Me dirijo a usted(es), con el objeto de remitirle(s) la comunicación Suplementaria Nº 1 en la cual se transcribe el Addendum Nº 1, en el marco de la **Contratación Directa Nº 19/12 "ADQUISICIÓN DE VALLA METÁLICA"**, el mismo pasa a formar parte del Pliego de Bases y Condiciones.

ADDENDUM Nº 1

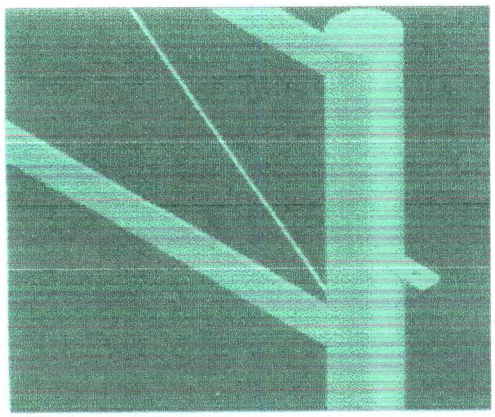
- ✓ *En la página numero 10 de la CARTA DE INVITACIÓN; Anexo 3; Especificaciones Técnicas; se modifica la siguiente parte:*

Donde dice:

PROVISIÓN DE VALLADO METÁLICO:

Se refiere a la provisión de módulos de vallado metálico de 3,00 m de largo por 1,30 m de altura.

Será construido con caño galvanizado de 45 mm de diámetro en sus bordes y con varillas de acero de 15mm de diámetro en su interior, unidos por medio de cordón de soldadura, según diseño adjunto.

Irán sostenidas en la base inferior por medio de dos patas de 0.60 m de longitud fabricadas en caño galvanizado de 45 mm de diámetro, soldadas perpendicularmente a ambos extremos del módulo.

PROVISIÓN DE VALLADO METÁLICO:

Se refiere a la provisión de módulos de vallado metálico de 3,00 m de largo por 1,30 m de altura.

Será construido con caño galvanizado de 45 mm de diámetro en sus bordes y con varillas de acero de 16mm2 de diámetro en su interior, unidos por medio de cordón de soldadura, según diseño adjunto.

Irán sostenidas en la base inferior por medio de dos patas de 0.60 m de longitud fabricadas en caño galvanizado de 45 mm de diámetro, soldadas perpendicularmente a ambos extremos del módulo.

Las vallas metálicas deberán estar confeccionadas de tal manera que los soportes de los extremos contengan 2 (dos) pestañas perforadas para pasadores, en el caso de que quieran ser utilizadas en forma unida unas con otras.

El pasador será de bulón de ½ x 4" en forma de "L" de manera a permitir que esta no sobrepase el agujero.

La perforación de la pestaña será de ¼", fabricado con planchuela de ¼".

Todas las varillas utilizadas serán de acero de 16 mm2 de sección y de textura lisa.
